OGGETTO: **Linea AV/AC Milano – Verona: Nodo di Brescia**  
**Progetto definitivo del Potenziamento infrastrutturale dello Scalo di Brescia**  
**(CUP J84C19000370009).**

*Potenziamento infrastrutturale dello Scalo di Brescia  
(CUP J84C19000370009)  
Progetto Definitivo*

**OSSERVAZIONI  
E  
RICHIESTE DI PRESCRIZIONE**

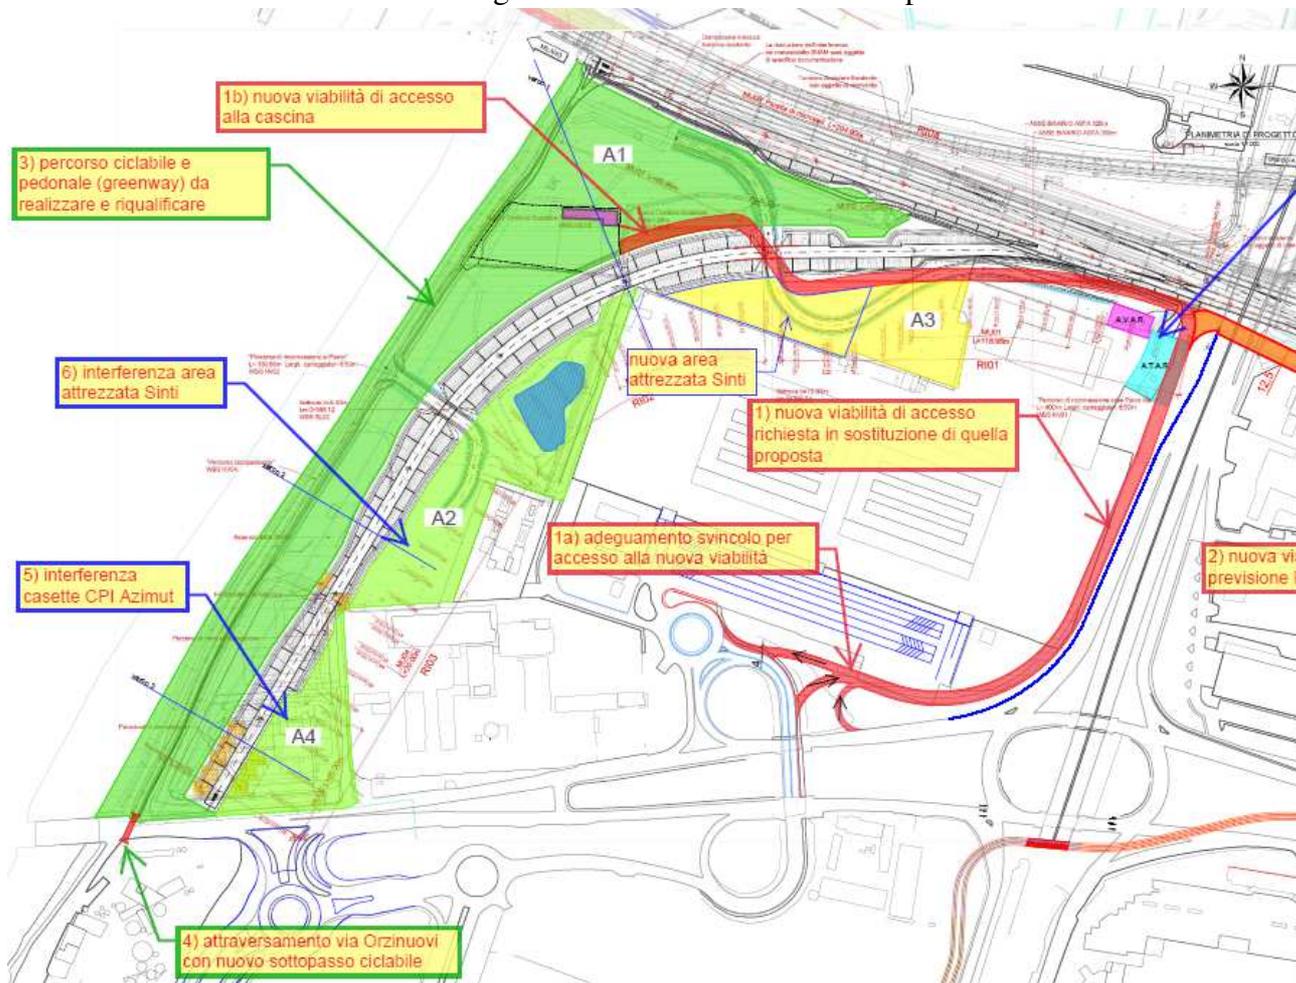
Sull'argomento RFI chiarisce inoltre che: *“Considerando che il modello di esercizio prevede in fase di progetto un aumento giornaliero di 30 treni merci, divisi equamente tra treni merce con limite di carico di 8 t/metro (categoria D4) e 5 t/metro (categoria A), è stata determinato il carico medio giornaliero trasportato da ciascun treno merce, pari a 2145 t. Ciò ha permesso, quindi, di stimare l'aumento del carico totale giornaliero in fase di progetto, che nello specifico è pari a 64350 t/giorno, per poi calcolare il numero di autocarri equivalenti che verrà sottratto alla strada con l'esercizio del progetto in esame. Tale valore risulta eguale a circa 1950 autocarri/giorno.”*

- sempre nell'ambito del procedimento di VIA, RFI nell'agosto 2022 in risposta alle Osservazioni del MITE ha presentato il documento - **Rif.oss. REG 2.2 RFI** - che in merito agli effetti sulla qualità dell'aria dell'attività dello scalo fa presente: *“Inoltre gli interventi di cui trattasi non sono correlati ad un incremento della funzionalità per quanto attiene le attività svolte nello scalo da RFI, ma rappresentano una predisposizione per eventuali potenziamenti nell'ambito del futuro Scalo Intermodale, oggetto di progetti specifici che esulano da quello in analisi.”*

La trattazione svolta da RFI nella documentazione agli atti non consente di valutare in modo preciso il numero di veicoli che transiteranno sulle vie comunali per effetto dell'iniziativa in tema e per effetto anche del nuovo Terminale Intermodale la Piccola, ma certamente mette in evidenza come l'attività futura dello scalo di RFI determinerà un **aumento notevole del traffico sulle vie comunali.**

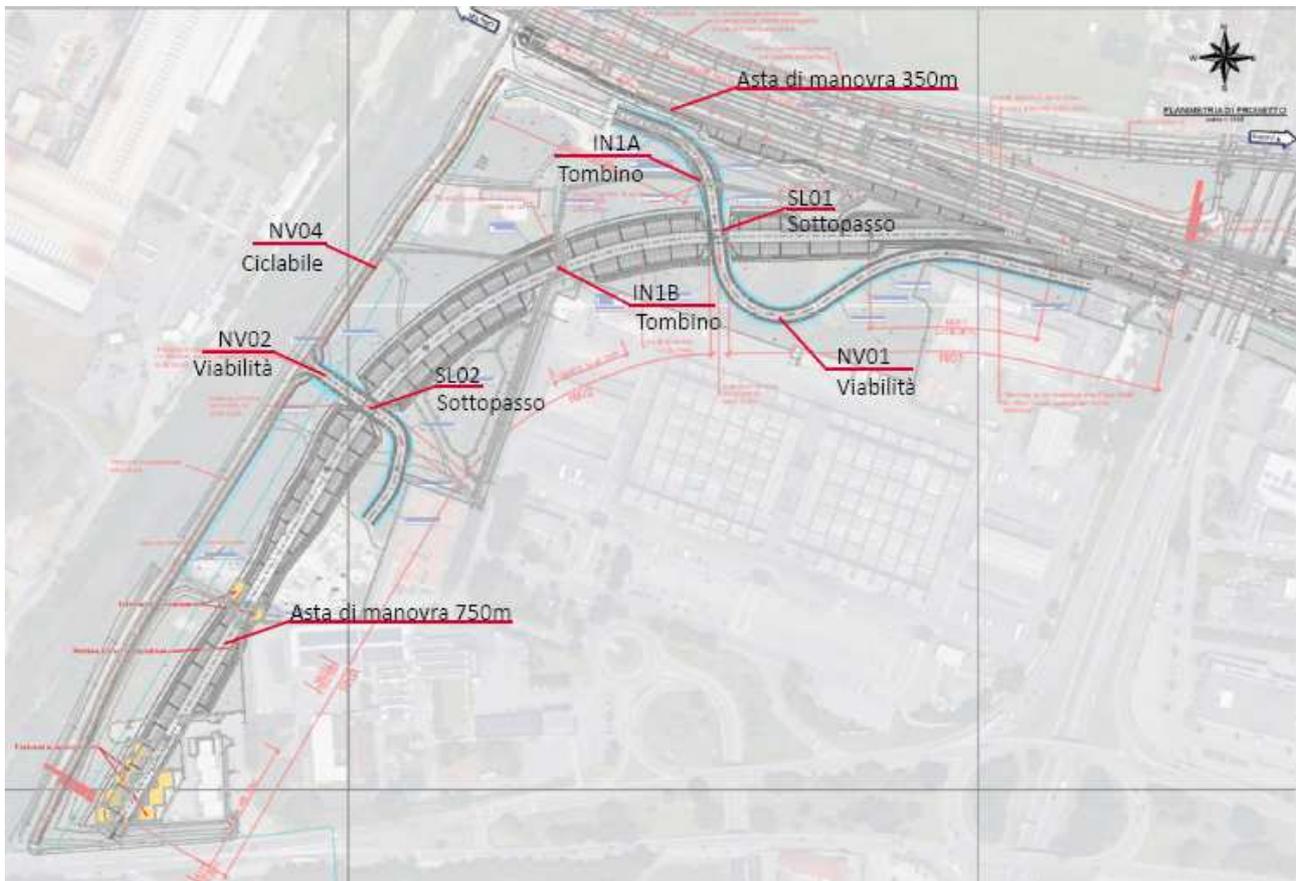
Si fa riferimento al documento presentato da RFI nell'ambito della VIA e precisamente **Rif. oss.REG 6.4 roggia Fiumicella**. Si prende di quanto risposto e si concorda con l'affermazione che il laghetto presente nel parco costituisce la maggiore naturalità e valenza ecologica del contesto, ma non si concorda con l'affermazione che non è interessato dal progetto. Il laghetto è il “cuore verde” di tutta l'area, e nel progetto originario risulta confinato dall'asta proposta e per quanto mitigato non avrà lo stesso valore naturalistico. La proposta di cui sopra consente invece di collegare il reliquato A4 ed A2 creando quindi un “cuore verde protetto” non fruibile al pubblico ma a disposizione della fauna.

estratto planimetria master - interventi sulla viabilità di accesso 1) - 1a) - 1b)

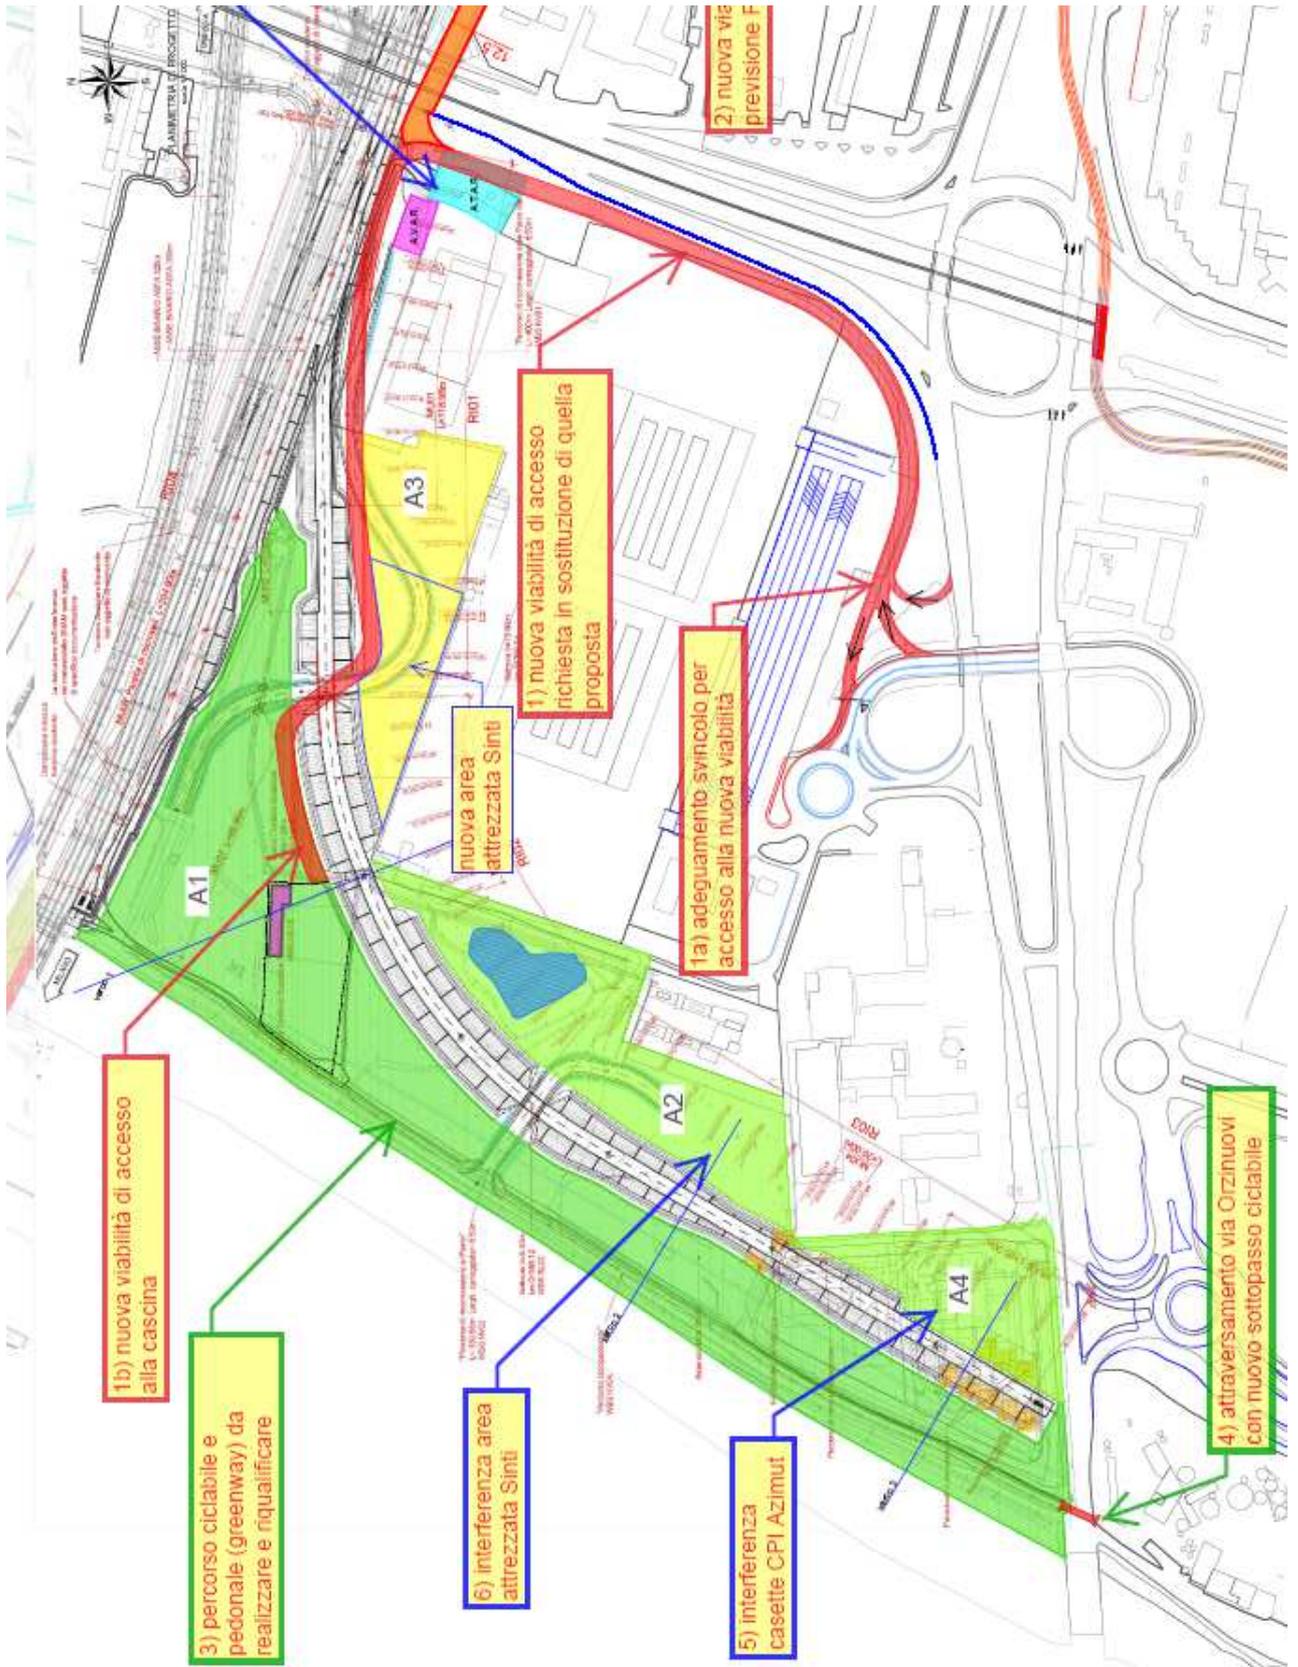
La richiesta del Comune di Brescia prevede di modificare la proposta progettuale contenuta nel definitivo come schematizzato in rosso nella planimetria master allegata.

Nello specifico si richiede:

- 1) nuova viabilità posta in lato ovest della Tangenziale;
  - 1a) adeguamento svincolo per l'accesso alla nuova viabilità da via Orzinuovi;
  - 1b) accesso alla cascina.

La proposta consente il raggiungimento e l'accessibilità a tutte le funzioni delle aree e si ritiene migliorativa in quanto:

- comporta un **minor consumo di suolo**, dato che sfrutta maggiormente sedimi stradali esistenti e di minor pregio ambientale, interessando per lo più aree compromesse a lato tangenziale ed al nuovo corpo del rilevato ferroviario;

- consente la **riqualificazione ambientale di aree facenti parte del corridoio ecologico e sensibili** ed identificate con le sigle A1/A2/A4 oltre che la riqualificazione del tratto del 3) percorso ciclabile e pedonale (greenway) con transito in area A1 interclusa al traffico veicolare ordinario (eccetto veicoli autorizzati per le manutenzioni);

- la nuova viabilità proposta si integra ed è in parte **conforme alle previsioni delle aree di trasformazione del PGT** come riporta la scheda tecnica AT-B.2.1 F.S. Logistica ed a quanto anticipato in sede di VIA nel progetto del Terminal Intermodale di Brescia (Terminal Alptransit srl);

- consente di mantenere l'area Sinti attrezzata in zona e precisamente nell'area A3 come verrà in seguito specificato.

estratto planimetria master – nuova viabilità di accesso allo scalo merci

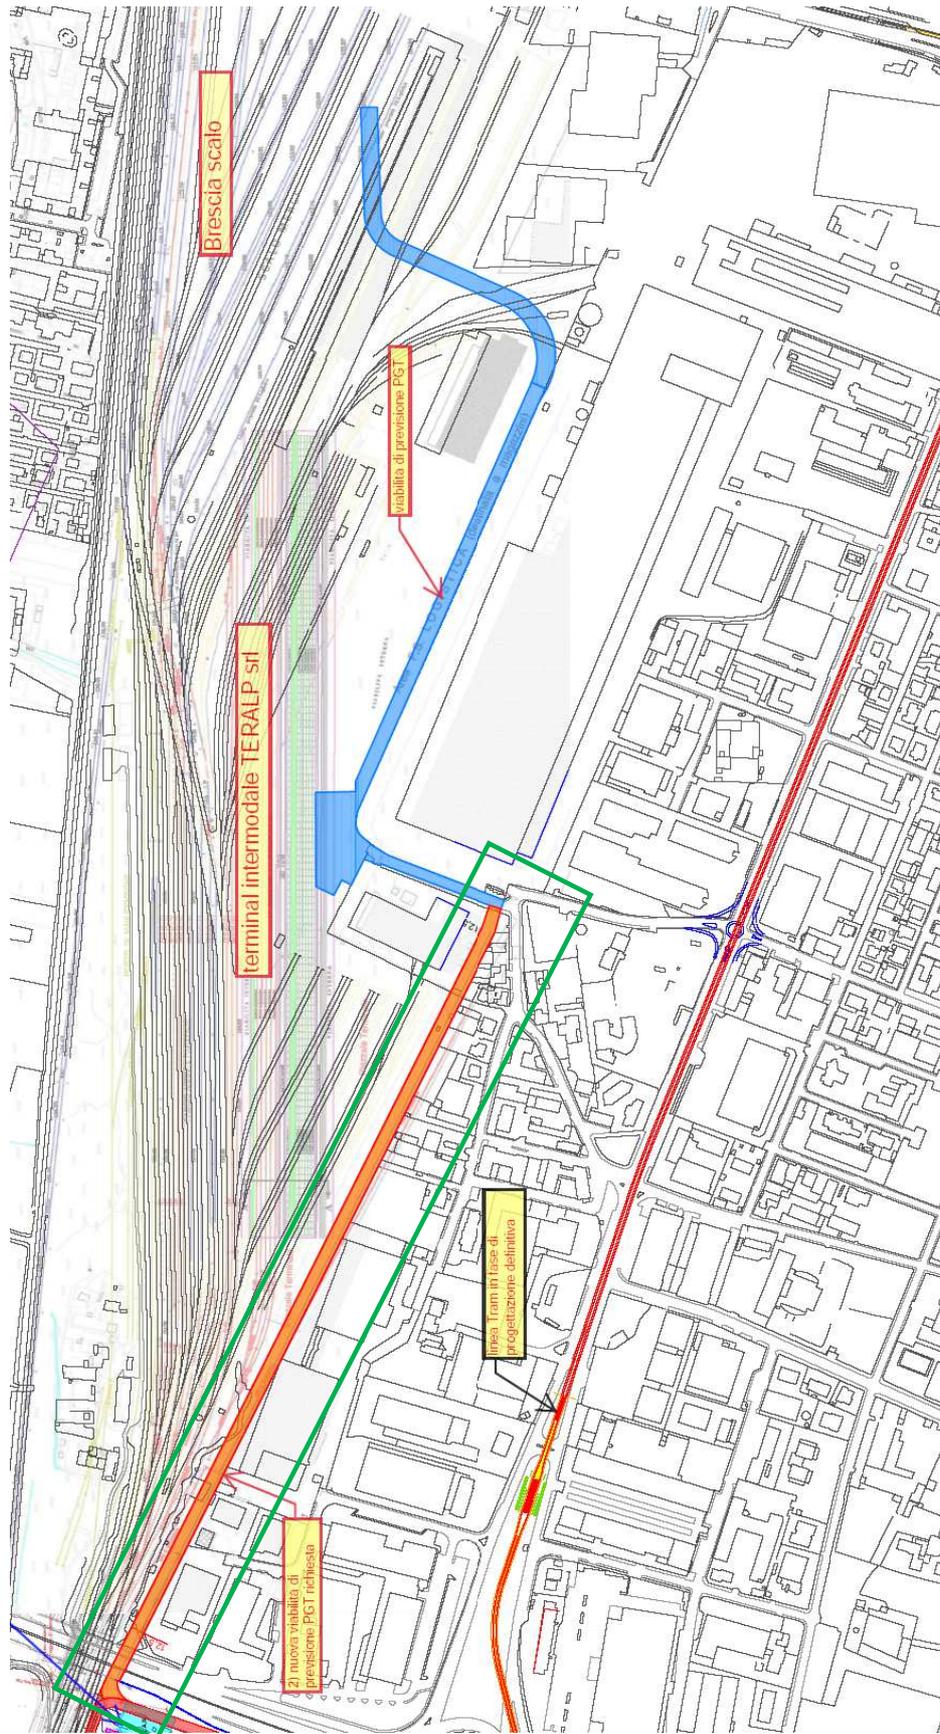
La mitigazione degli effetti negativi sul traffico locale sarà solo in parte compensata dagli interventi previsti sulla viabilità nell'ambito dell'intervento di realizzazione del nuovo terminal intermodale Teralp. Questo è dovuto anche al fatto che tali interventi, concordati nel 2018 e oggetto di prossima convenzione tra Comune e Terminal Alptransit S.r.l. nell'ambito del permesso di costruire convenzionato per la realizzazione del terminal, non considerano la realizzazione della nuova linea tranviaria su via Orzinuovi, prevista nel PUMS di Brescia e che è stata pressoché integralmente finanziata dal Ministero delle Infrastrutture e della Mobilità Sostenibili con il decreto 22 novembre 2021 n. 464<sup>2</sup>.

Il traffico generato dal potenziamento dello scalo, in aggiunta a quello del terminal Teralp, richiede i dovuti e necessari interventi di mitigazione che l'Amministrazione identifica con la realizzazione della nuova viabilità di accesso allo scalo merci identificata in colore arancione nella planimetria master (intervento 2).

Questa viabilità consente di evitare interferenze tra la nuova linea tranviaria di via Orzinuovi ed il consistente traffico pesante indotto dal potenziamento dello scalo merci che può utilizzare una viabilità dedicata.

La nuova viabilità di mitigazione comporta la realizzazione di un ponte per il superamento della Tangenziale ovest e di via Vergnano oltre che la realizzazione della strada di collegamento fino a via Varese/Chiesanuova.

La nuova viabilità richiesta è conforme agli strumenti urbanistici e schematizzati nella scheda AT-B.2.1 F.S. Logistica. Le aree necessarie alla realizzazione dell'opera sono in parte nella disponibilità del Comune ed in parte lo potranno essere a seguito di cessione da parte di Mercitalia Logistics S.p.A. secondo modalità già concordate nell'ambito del protocollo d'intesa sottoscritto nel mese di Settembre 2022<sup>3</sup>.
